阪神間都市計画公園の変更（尼崎市決定）

都市計画公園中 2.2.4150 号宮の北公園を次のように変更する。

計画図

名称：2.2.4150 宮ノ北公園（街区公園）

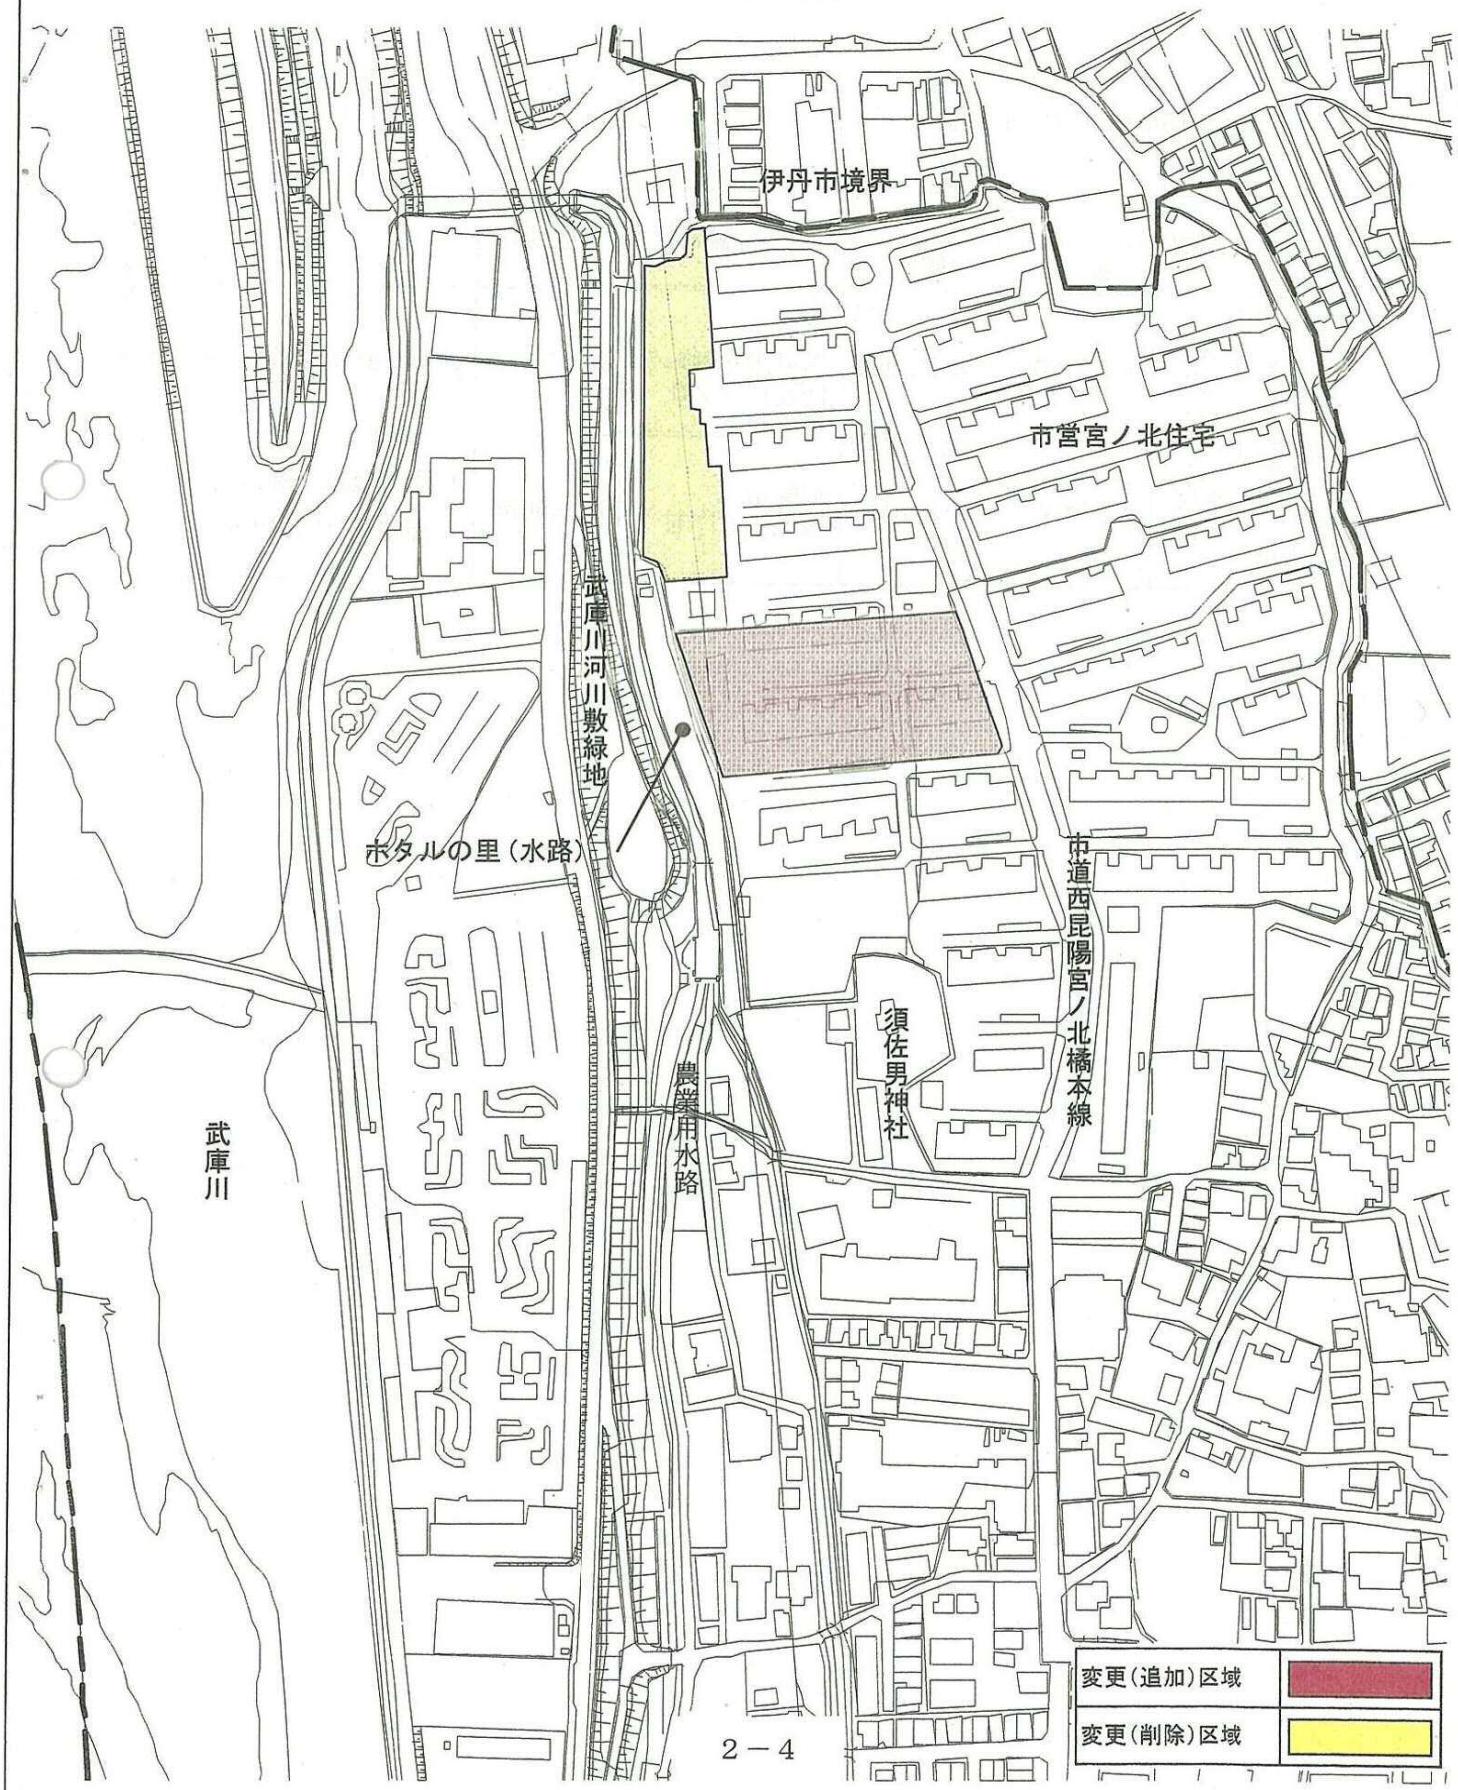
市営宮ノ北住宅の建替事業に伴い、当該住宅用地におけるまちづくりの総合的な観点から土地利用を検討した結果、宮の北公園については、当該住宅用地のほぼ中央に整形に配置することにより、周辺も含めた地域住民が最も容易に利用できることとなり、住民の身近なレクリエーション活動やコミュニティ形成の場、災害時における一時避難地など、街区公園としての更なる機能強化が図られること、また、西側の武庫川河川敷緑地やホタルの生息する農業用水路（ホタルの里）、当該住宅敷地内の既存緑地など、周辺の豊かな自然環境との連続性に配慮したまちづくりができる。

こうしたことから、宮の北公園の面積及び区域を変更するものである。

変更	種別	名称		位置	面積	備考
		番号	公園名			
変更前	街区公園	2.2.4150	宮の北公園	尼崎市 西昆陽字城垣ノ内及び宮ノ北	約 0.27ha	遊具、植栽、広場、ベンチ
変更後	街区公園	2.2.4150	宮の北公園	尼崎市 西昆陽 3 丁目	約 0.50ha	広場、植栽、遊具 (面積及び区域の変更)
